Subiect: Raport de Audit de Siguranță Rutieră, Stadiul I Reabilitare Pod pe DN 17A Km 24+500, peste pârlul Ciumarna la Vatra Moldoviței, Județul Suceava.

## RAPORT DE AUDIT DE SIGURANȚĂ RUTIERĂ, STADIUL I REABILITARE POD PE DN 17A KM 24+500, PESTE PÂRÂUL CIUMARNA LA VATRA MOLDOVIȚEI

SC ROYAL CDV G2 SRL, Suceava

16  
COJEAN ALEXANDRU  
AUDITOR DE SIGURANȚĂ RUTIERĂ  
Aprilie 2022

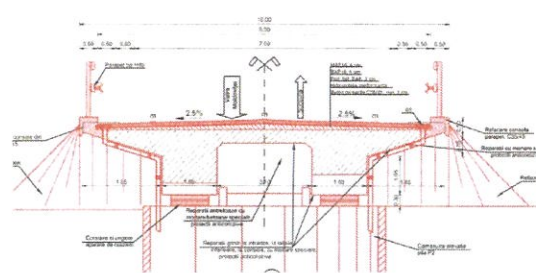
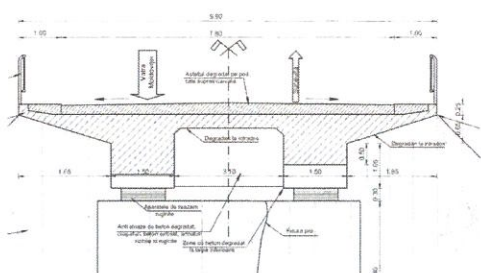
**Analiză:** Din analiza secțiunii transversale (planșa nr. A\_SP-04) și din Memoriul Tehnic, pus la dispoziție, se constată că față de secțiunea inițială a podului a fost eliminat trotuarul.

*„Având în vedere că podul este în afara localității se adoptă soluția de renunțare la execuția trotuarelor pietonale pentru a nu se încarca suplimentar suprastructura prin mărirea lungimii consolelor. Astfel, pe console se vor prevedea parapeți de protecție direcționali”. – Memoriu Tehnic.*

**Recomandare:** Conform Stas 2924-91, Poduri de șosea – Gabarite, la pct. 3.3 este prevăzut ca „Pe drumurile situate în afara localităților, podurile noi **sau cele care se refac** se prevăd, de regulă, cu trotuare amenajate fie la nivelul carosabilului fie denivelat. În cazul trotuarelor amenajate la nivelul carosabilului trebuie asigurată protecția pietonilor prin parapeți de siguranță”.

Se va asigura traversarea în siguranță a participanților vulnerabili la trafic, prin relizarea pe fiecare parte a podului de trotuare.
